Straßen-Neubau im Landschaftspark Kalkberge?

Ablehnung des „Netzelement 4“ durch die
Bürgerinitiativen

Stand 23.11.2022

Netzelement N4 Verbindung Westumgehung Kalk bis Karlsruher Straße Bauabschnitt (4-2) und Karlsruher Straße zum Pfälzischen Ring Bauabschnitt (4-3)

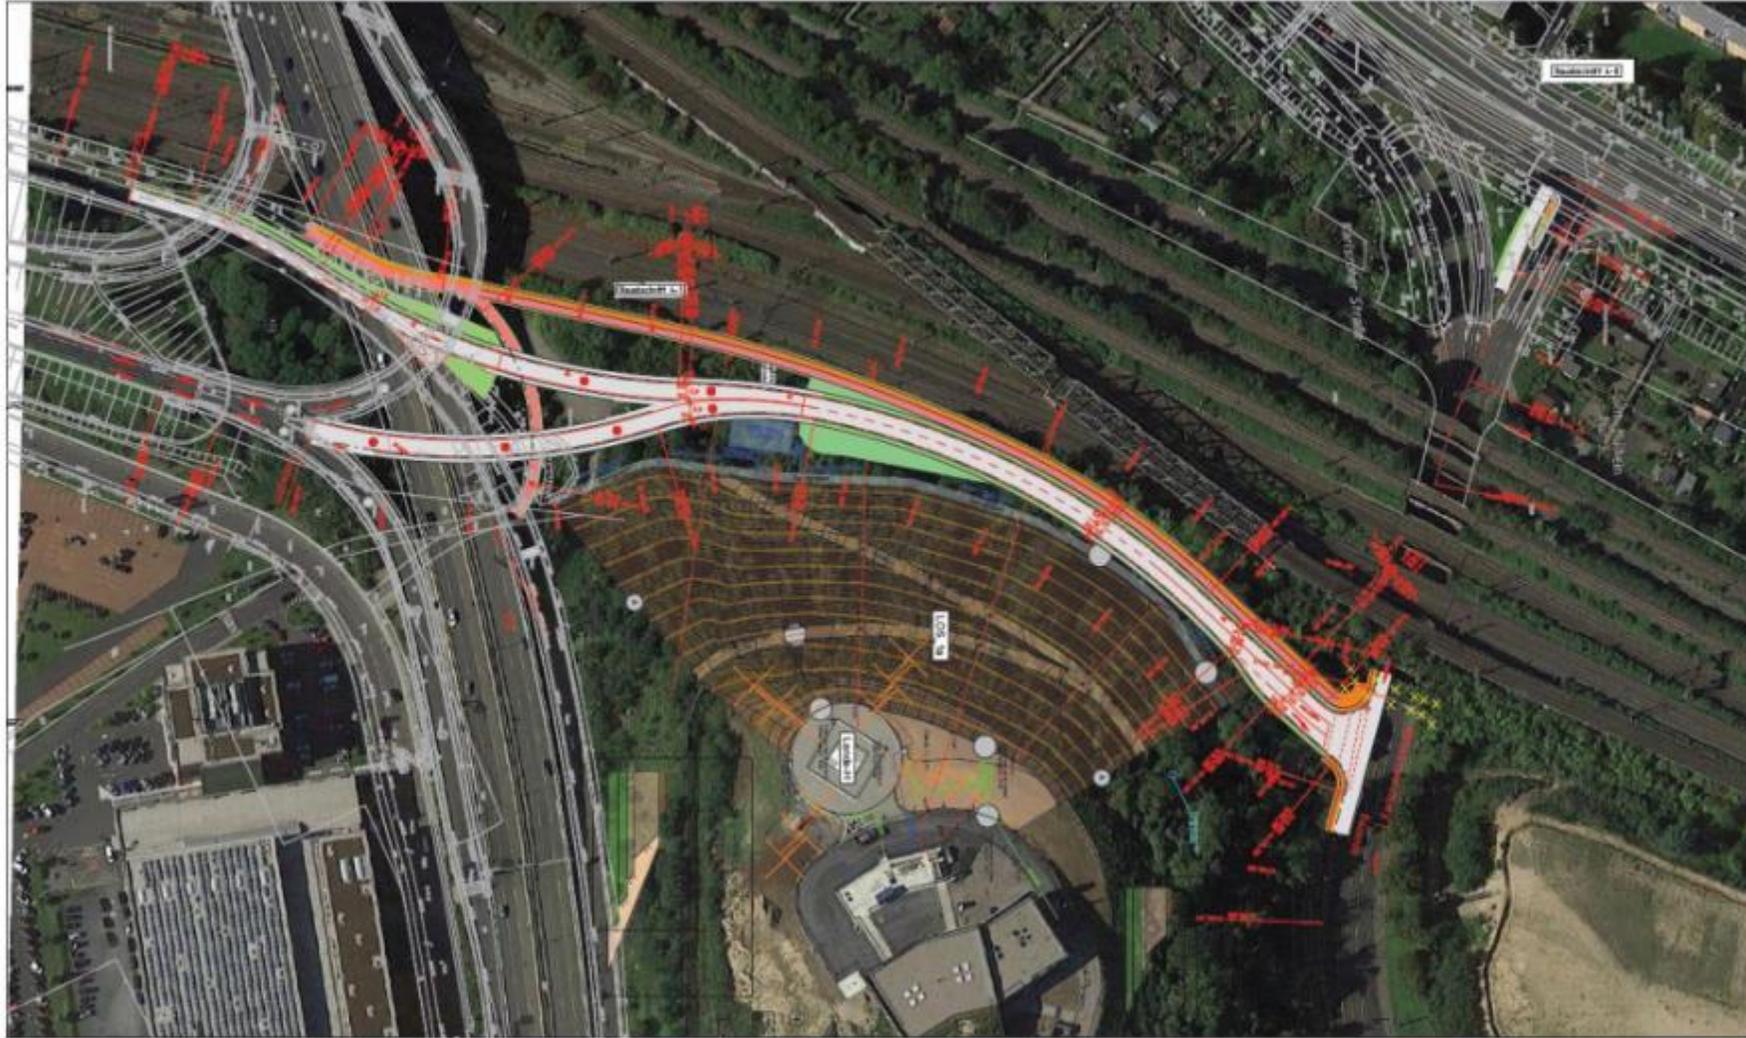
- Wir lehnen den Neubau des letzten Stücks des Netzelement 4 ab. Statt einer Anbindung an die Karlsruher Straße genügt verkehrstechnisch ein Anschluss an die Stadtautobahn.

- Bei einem Verzicht auf das letzte Stück des Netzelement 4 wird der Verkehr von der Flughafenautobahn direkt zur Stadtautobahn gelenkt, wo er hingehört. Dafür ist die Stadtautobahn durch Wohngebiete und Grünflächen gebaut worden!

- Der weitere Verkehrsfluss kann über das „Autobahnkreuz“ am Messeparkhaus abgewickelt werden.
- Gegebenenfalls muss das Netzelement 3 hierfür optimiert werden (Alternativvorschlag 1) oder das „Autobahnkreuz“ vervollständigt werden (Alternativvorschläge 2 und 3).

Variante 1: Ausbau der geplanten Kreuzung unter der Stadtautobahn (Netzelement 3)

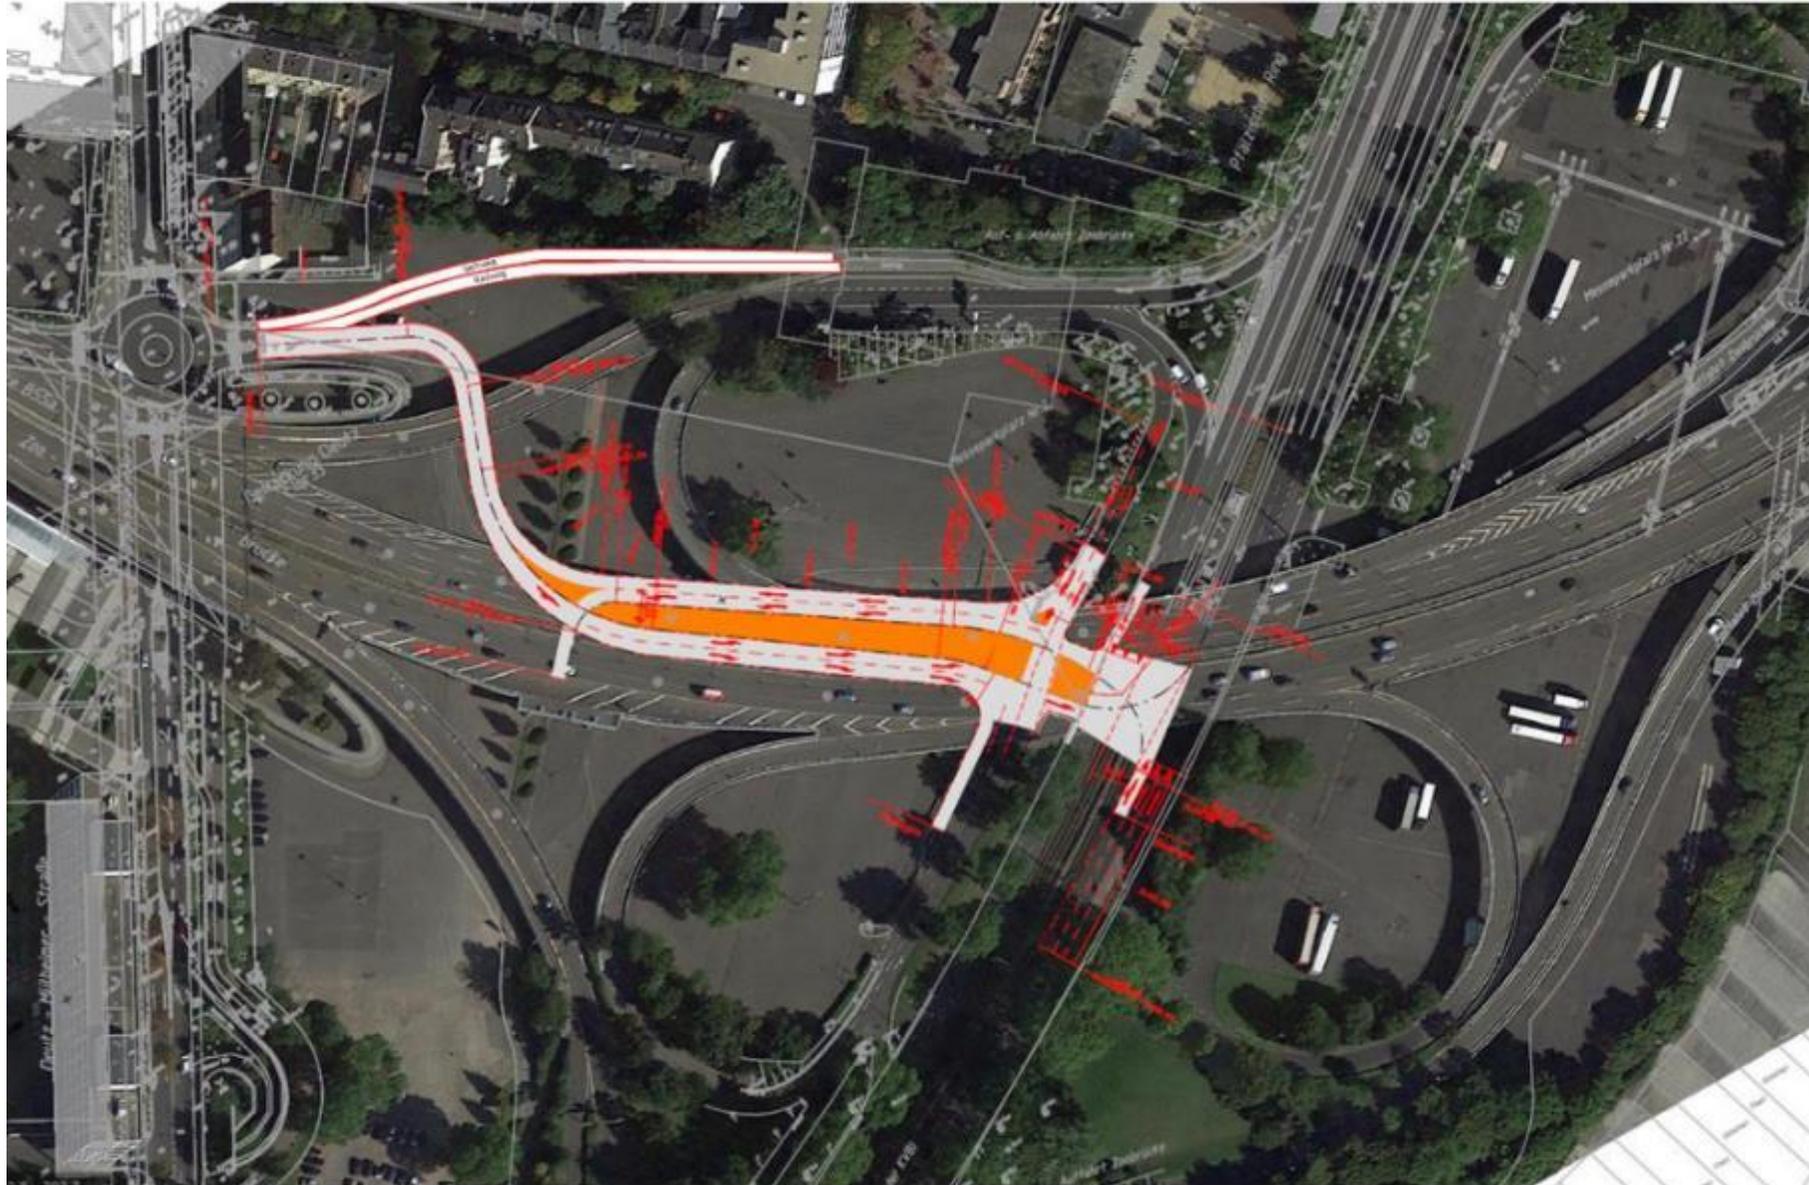
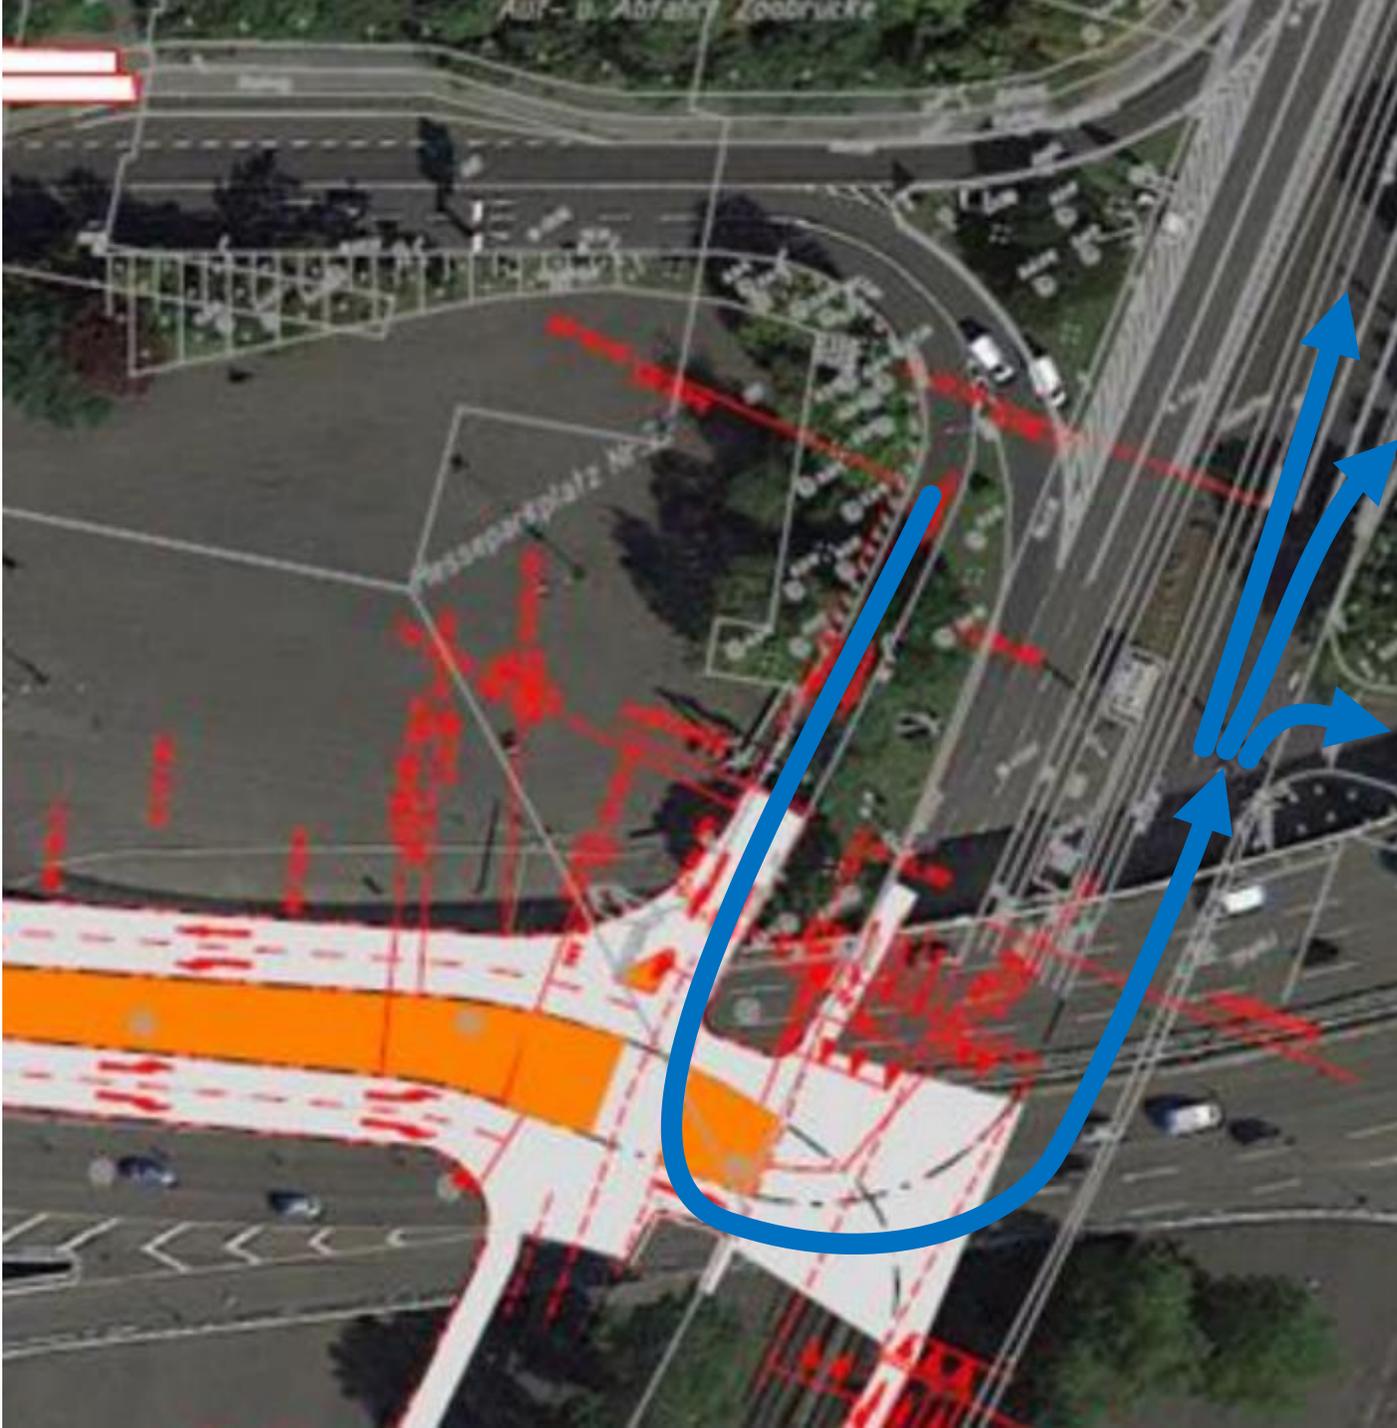
- Planungen sehen ebenerdigen Straßenneubau unter der Stadtautobahn vor
- Dabei entsteht ohnehin eine Verbindung vom Pfälzischen Ring zur Deutz-Mülheimer-Straße mit Quermöglichkeit der KVB-Gleise am Pfälzischen Ring
- Damit ist mit dem Netzelement 3 das Planungsgebiet Mülheim Süd über den „kleinen Messekreisel“ bereits gut angeschlossen (direkte Zufahrt ohne Nutzung oder Querung Pfälzischer Ring)
- Das Netzelement 3 ließe sich erweitern: Quermöglichkeit des Pfälzischen Rings wird erweitert für Verkehr, der von der Stadtautobahn kommt
- Dadurch wäre Erschließung von Mülheim Süd und der Messe allein über das (angepasste) Netzelement 3 ausreichend
- Zudem direkte Erreichbarkeit des Messe-Parkhauses
- Auch Verkehr, der vom Kreuz Köln-Ost kommt, kann die Variante nutzen

- Ggf. zweispuriger Ausbau, um ausreichend Abfluss von der Stadtautobahn zu ermöglichen
- Im Anschluss direkte Zufahrt zum Messeparkplatz, Messeparkhaus sowie Richtung Norden

Variante 2: Rampe zwischen Gleisen und Pfälzischem Ring

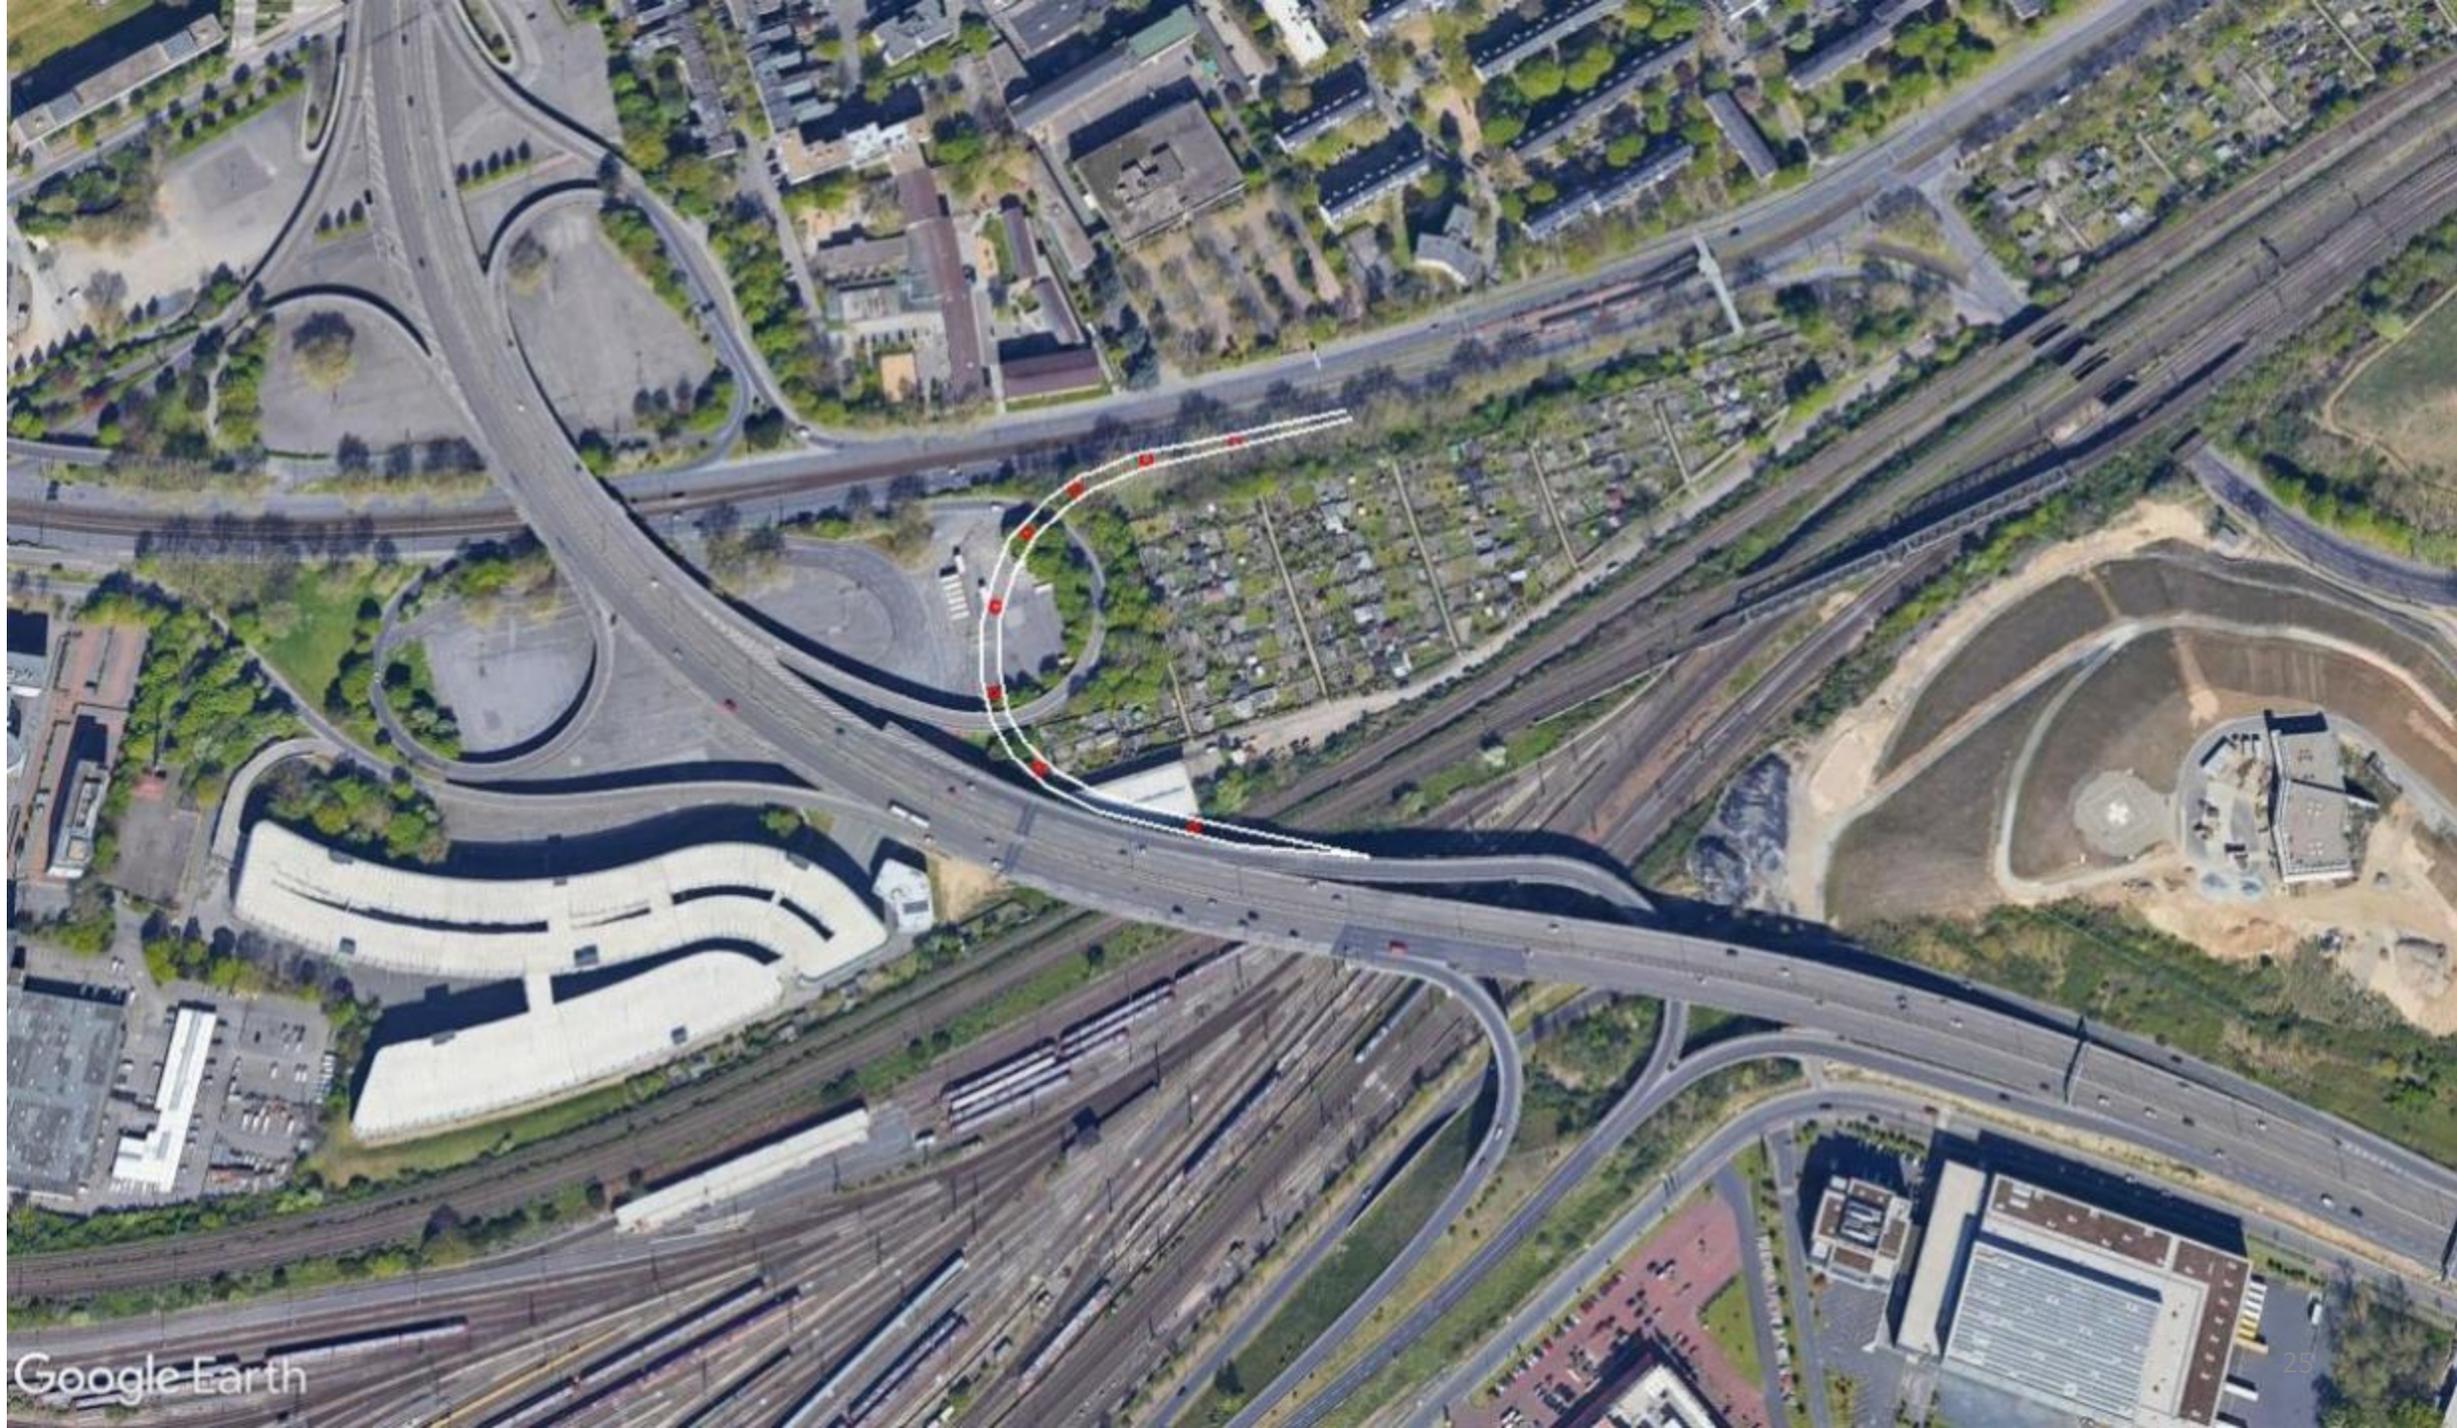
- Abzweigung von der bestehenden Rampe Richtung Pfälzischer Ring
 - führt über Lagergebäude für Hochwasserschutz
 - und über die bestehende Autobahnauffahrt am Messeparkhaus
- Erste Stütze im Bereich nach den DB-Gleisen oder auf Grünstreifen zwischen Gleisen
- Kein Eingriff in die Kleingärten
- Durchfahrtshöhe kann jeweils gewährleistet werden (ggf. zunächst leichte Steigung und am Ende Rampe im Bereich des Pfälzischen Rings)
- Anbindung Messeparkhaus wäre, sofern gewollt, über Wermelskircher Straße möglich (dabei jedoch Entfall des informellen, aber rege genutzten Radwegs entlang der Kleingärten)
- Abwicklung des MIV Richtung Süden über bestehendes „Kleeblatt“
